# provinciale waterstaat van groningen

NR. 9946/La

Groningen, 5 december 1979.

ONDERWERP: Waterschap Westerkwartier,  
besluit tot het maken van een  
nieuwe bemalingsinrichting  
t.b.v. waterschap Westerhorner-  
polder.

WATERSCHAP WESTERKWARTIER  
WESTERHORNERMOLEN

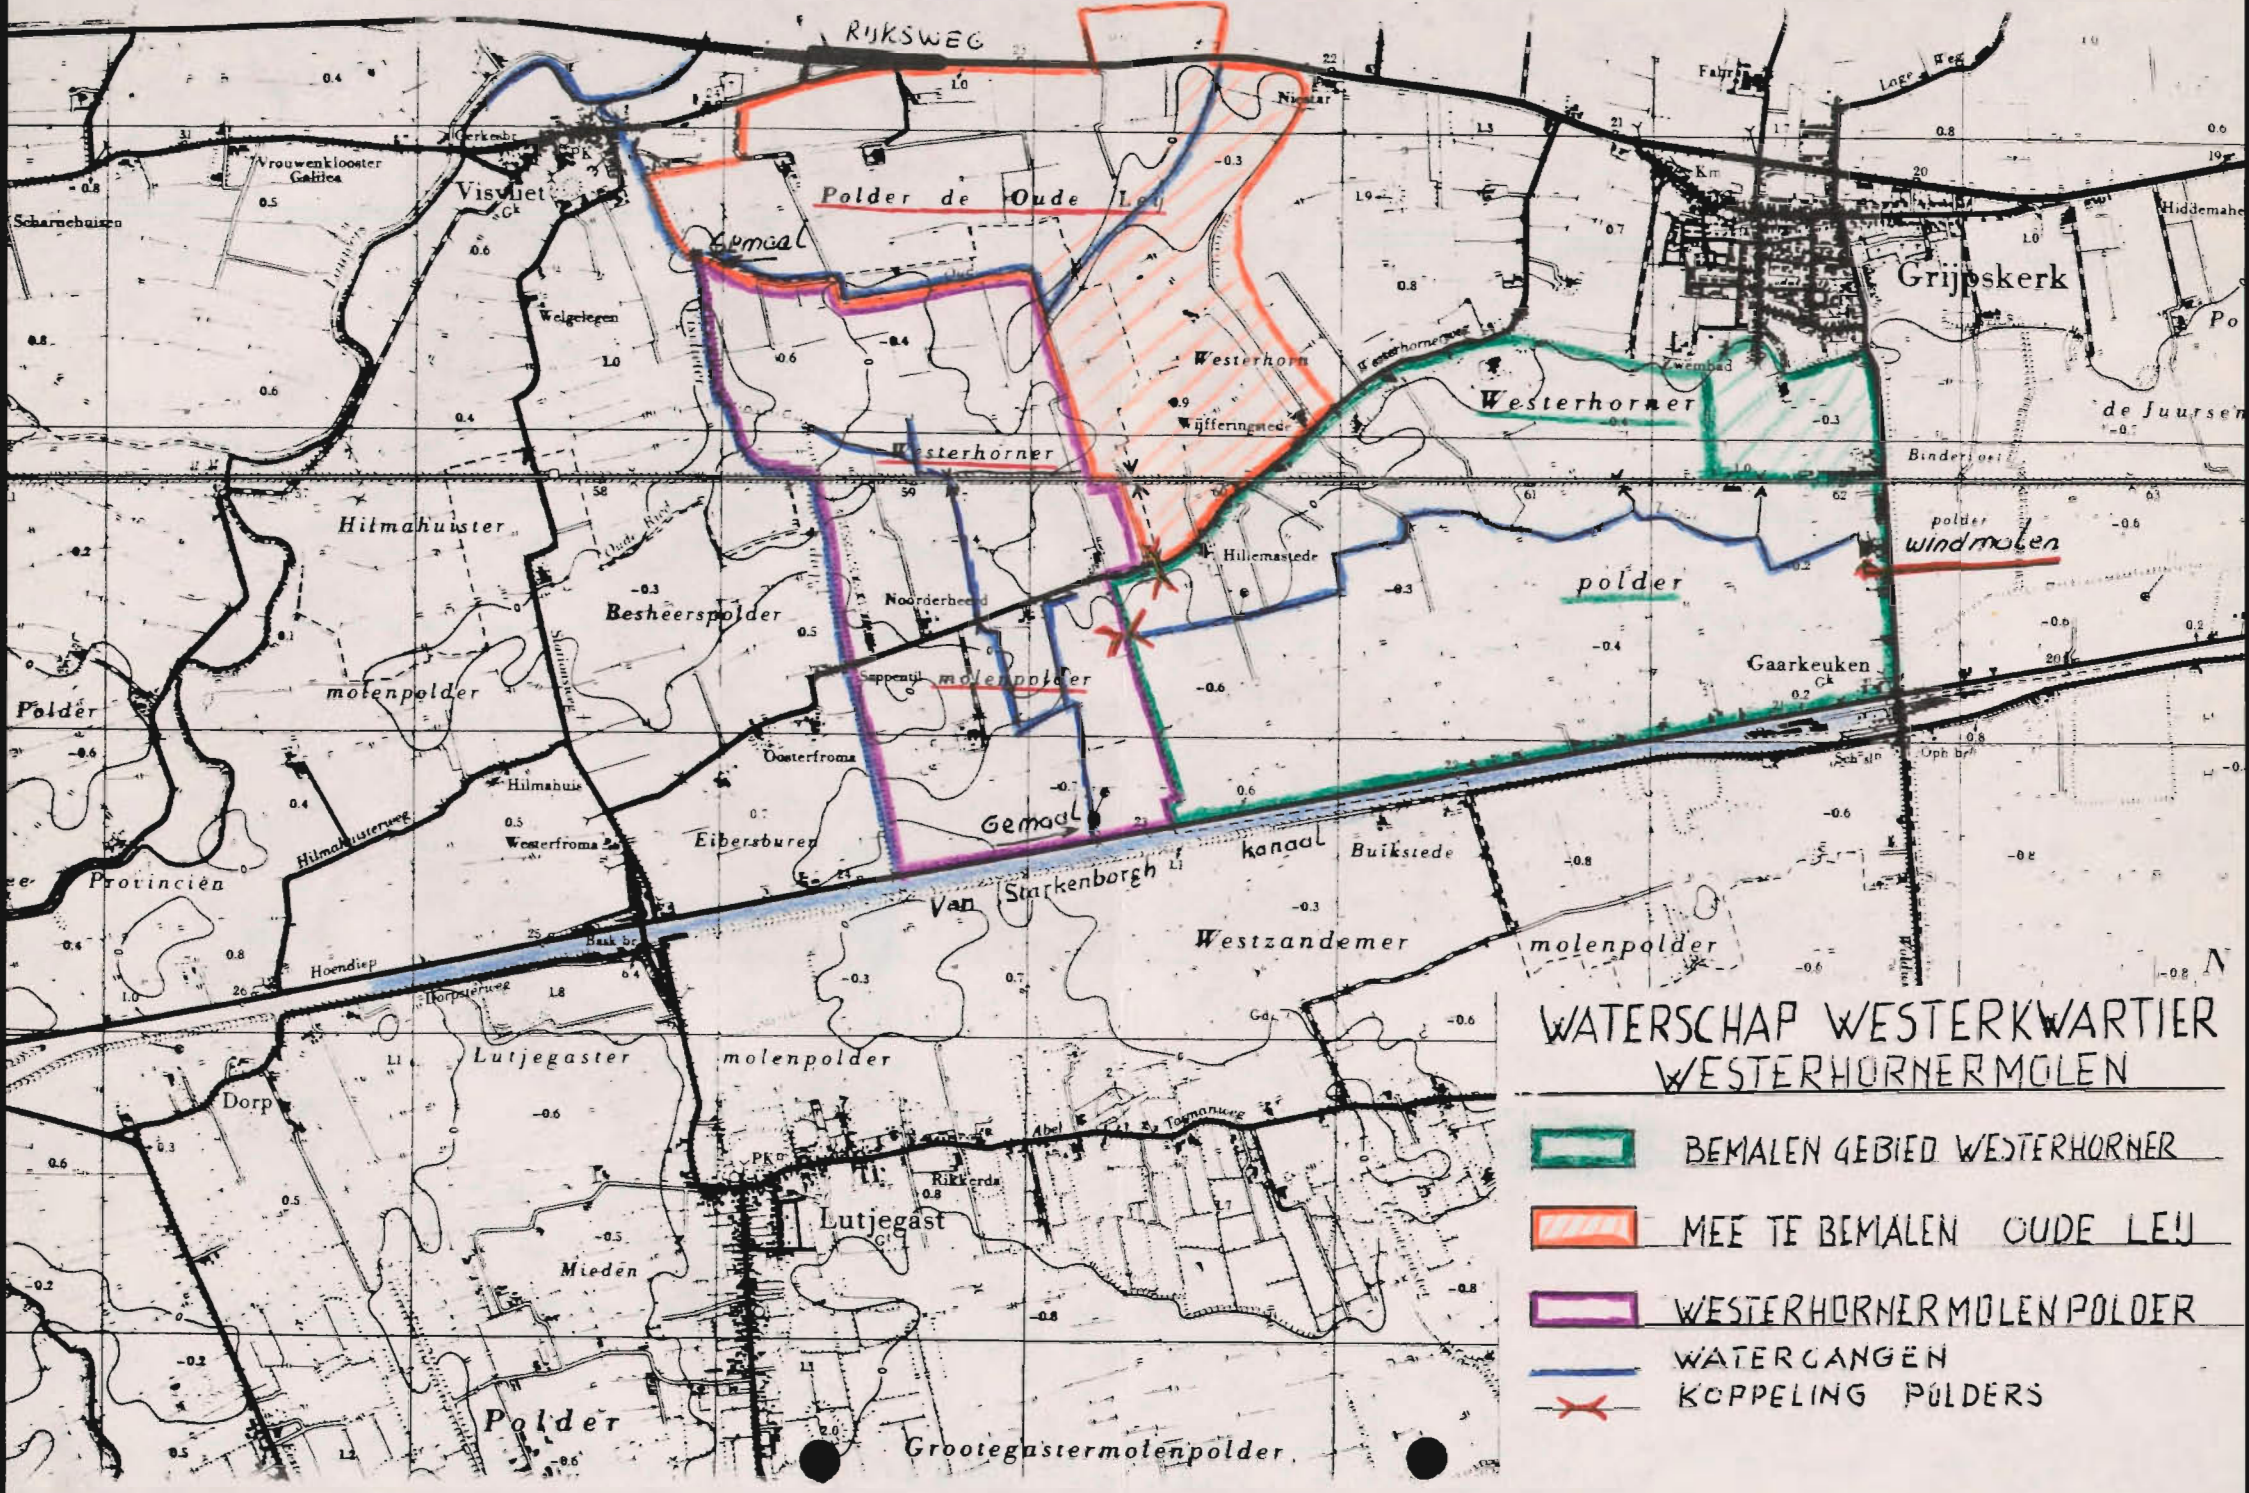
Op de bij het besluit ingediende tekeningen zijn de situatie en doorsneden van het gemaal geschetst. Deze schetsen roepen, zowel technisch als beleidskundig gezien, een groot aantal vragen op. De vragen van technische aard hebben betrekking op:

- a. de doorgraving of doorpersing van de Poelweg;
- b. de bescherming van de uitmonding in het Poeldiep tegen aanvaring;
- c. de beschikbare constructiehoogte, welke voor het gekozen pomptype vermoedelijk te gering is;
- d. de plaats van de damwanden ter voorkoming van onderloopsheid;
- e. de afmetingen van de stalen overkapping in vergelijking tot het beoogde doel.

De vragen, welke betrekking hebben op het beleid, worden opgeroepen door de situering van dit semi-permanente bouwwerk. Deze situering maakt dat:

- a. wil men de molen een zekere functie laten behouden men over ca. 75 m een dubbele watergang met een dubbele wegwakruising in stand moet houden, namelijk één watergang op polderpeil, welke dient alstoevoertocht voor het semi-permanente gemaal en één watergang op boezempeil voor de uitlozing van de molen;
- b. de molen als dagelijks maalwerktuig kan worden afgestoten, waardoor de mogelijkheid wordt geschapen, dat hij in het kader van de wet Bescherming Waterstaatswerken in Oorlogstijd een functie kan krijgen;
- c. mocht de uitlozing van de molen hoe dan ook worden gedempt, waardoor het toegangspad tot de molenaarswoning en tot het achter deze woning gelegen erf eventueel zou kunnen worden verbreed, de molen dan in feite is afgeschreven, daar hij dan op geen enkele wijze meer als maalwerktuig kan worden ingezet.

Ten aanzien van de beleidskundige vragen moet in eerste instantie worden opgemerkt, dat wil men de molen een kans op behoud geven, de uitlozing niet mag worden gedempt. Deze mogelijkheid tot behoud acht ik zeer reëel en derhalve acht ik nader overleg door uw college met de Provinciale Groninger Molencommissie gewenst. Overigens doet ook een verlegging van de uitlozing afbreuk aan de entourage van de molen.

Daarnaast verdient het wellicht aanbeveling om het te stichten semi-permanente gemaal zodanig te proportioneren, dat een situering in een naastere omgeving van de molen, zoals aangegeven op de dezerzijds bijgevoegde situatietekening, acceptabel is. De bovengenoemde dubbele watergang met extra wegkruising kan hiermee dan tevens worden voorkomen.

Op de vragen van technische aard kan een afdoend antwoord worden verkregen door de op de tekeningen aangegeven schetsen nader uit te werken.

Gelet op het vorenstaande geef ik uw college in overweging de goedkeuring aan het d.d. 25 juli 1979 door het hoofdbestuur aangevuld met de leden der onderdeelbesturen van het waterschap Westerkwartier genomen besluit tot het maken van een nieuwe elektrische bemalingsinrichting ten behoeve van het waterschap "Westerhornerpolder" te onthouden en het waterschap te verzoeken om rekening houdend met de bovenstaande opmerkingen het plan en daarmee het besluit te herzien.
